**TERRA SRL**

## **NOTA INTEGRATIVA ALLA PERIZIA TECNICA GIURATA**

**VARIANTE IN CORSO D'OPERA** al progetto approvato con Det. Dir n. 342 e RS n. 42 del 07.05.2018 della Provincia di Fermo per realizzazione impianto di trattamento anaerobico-aerobico della frazione organica dei rifiuti solidi urbani (Forsu) per la produzione di biometano ed ammendante compostato misto presso località San Pietro Comune Torre S. Patrizio (FM)

**Elaborati integrativi trasmessi dal Proponente in data 07.10.2021 (Rif. : Prot. n. 15214/2021 del 07.10.2021)**

Elaborazione TERRA SRL su base Google Earth

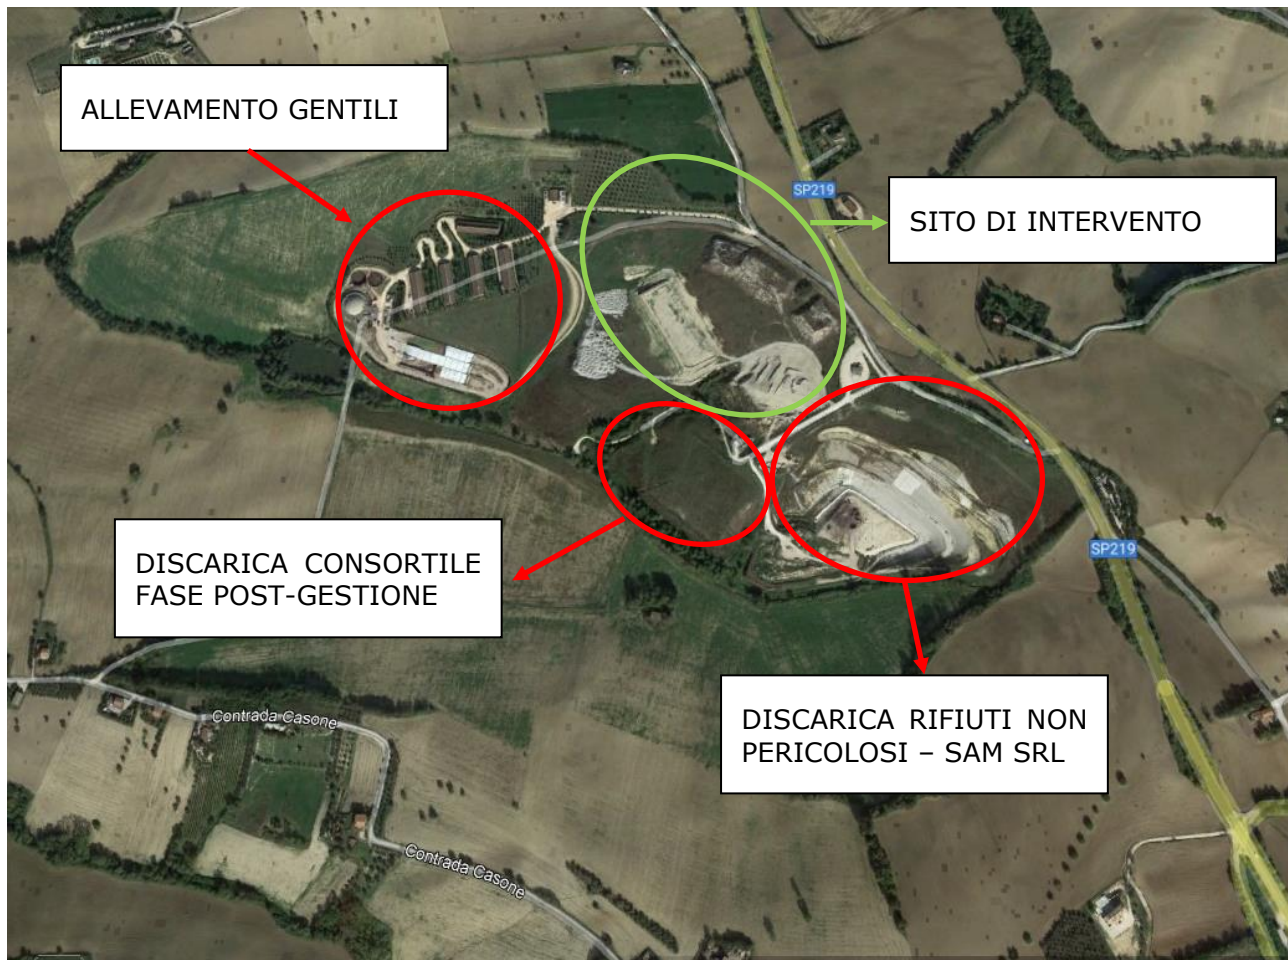
**In relazione agli impatti cumulativi, nel SIA** (documento VIA.02 datato 1.12.2020, cui non ha fatto seguito alcuna revisione in sede di integrazioni) **continua a mancare la relativa valutazione, ovvero manca una valutazione degli effetti potenziali e sinergici tra interventi, opere e infrastrutture localizzate sul territorio.**

Valutazione che si ritiene doverosa (non solo per motivazioni di natura ambientale ma di impatto anche sanitario tutto da valutare) alla luce dell'estrema vicinanza dell'impianto in oggetto con altri siti produttivi di rilievo e vista la relativa vicinanza con i centri abitati di Monte Urano e Torre San Patrizio, nonché la presenza di alcune civili abitazioni negli immediati dintorni del sito.

Come emerge chiaramente dalla figura a pagina seguente, e come dichiarato dallo stesso Proponente (cfr. Relazione Tecnica di AIA), l'area in esame risulta confinante con:

- Impianto di discarica di rifiuti non pericolosi, gestito dalla stessa SAM srl;
- Impianto di discarica Consortile per rifiuti speciali non pericolosi, chiusa e in fase post-operativa, sempre sul lato sud dell'area in oggetto;
- Allevamento intensivo di suini dell'Az. Agr. Gentili Marco.

Ciononostante, tali tematiche sono state affrontate nel SIA considerando la variante proposta e al più la vicina discarica per rifiuti non pericolosi dello stesso proponente, senza alcuna contestualizzazione agli altri impianti direttamente confinanti ed insistenti sullo stesso ambito territoriale.
